改善箇所説明図

改善措置の内容

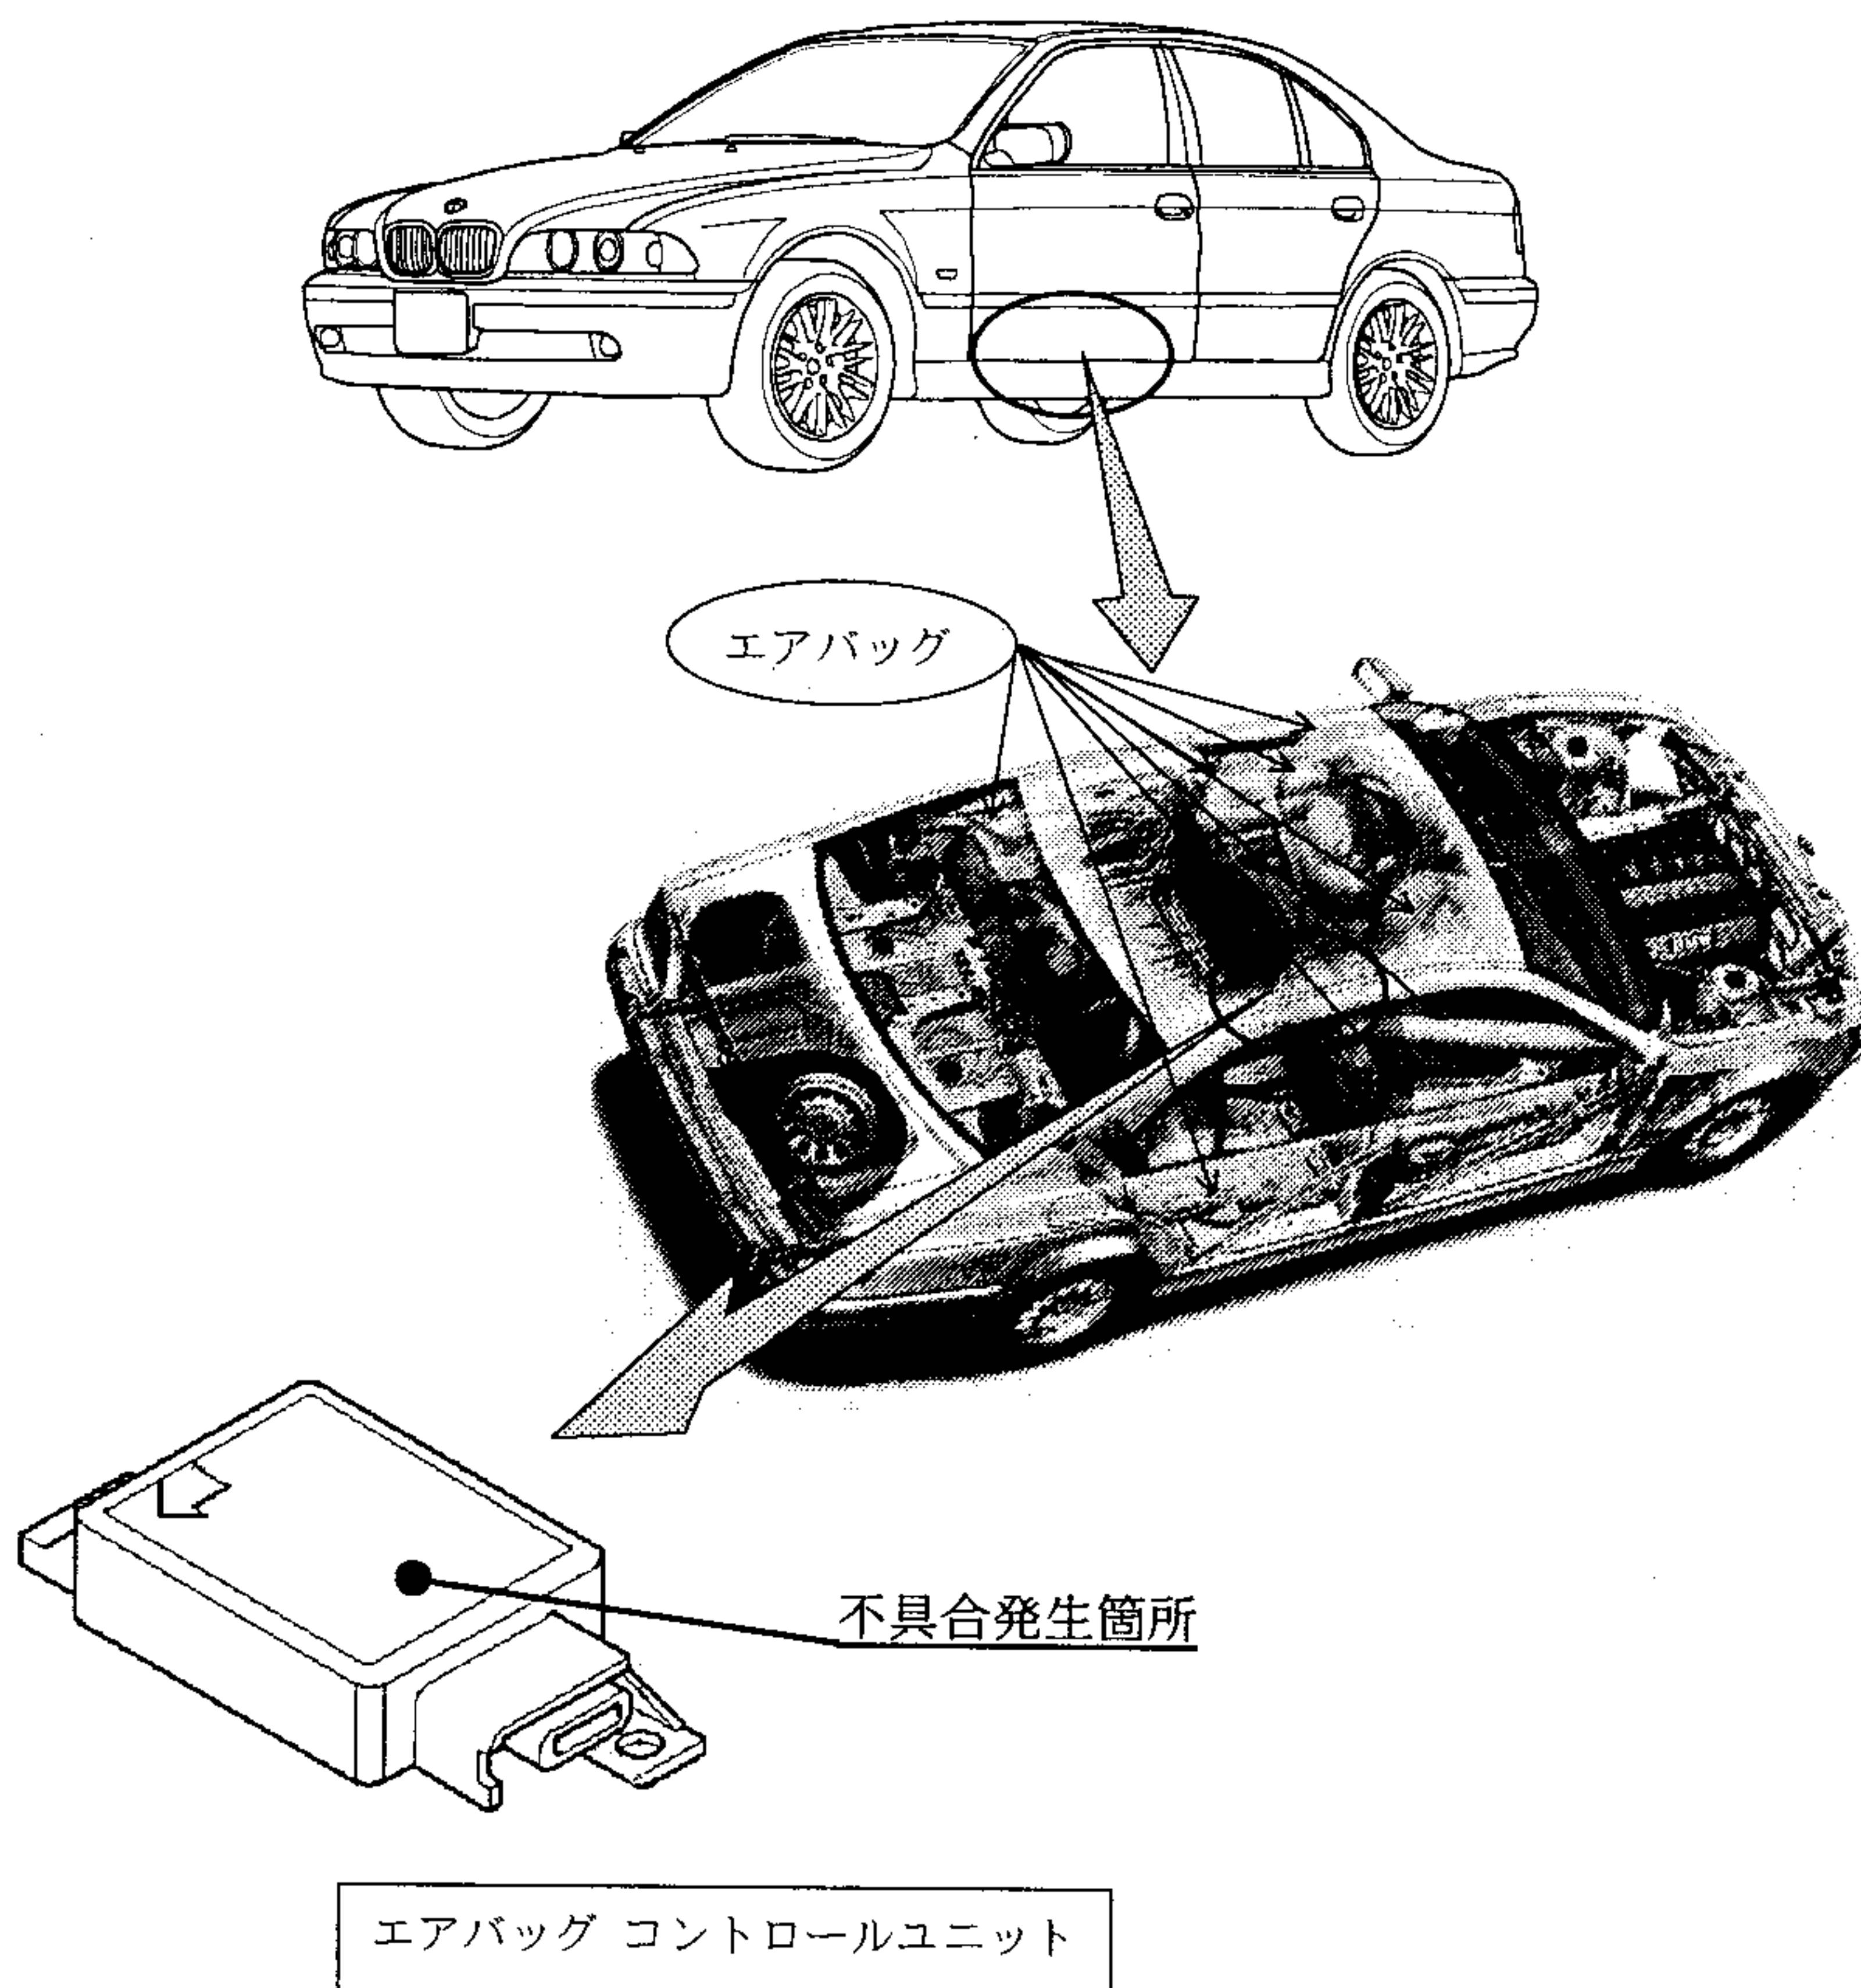
エアバッグ コントロールユニット内部の演算素子(マイクロプロセッサ)が不適切なため、当該ユニットの自己診断時、誤信号を発信することがある。そのため、イグニッションスイッチを操作した際、エアバッグが展開するおそれがある。

- ・全車両、エアバッグ コントロールユニットを良品と交換する。
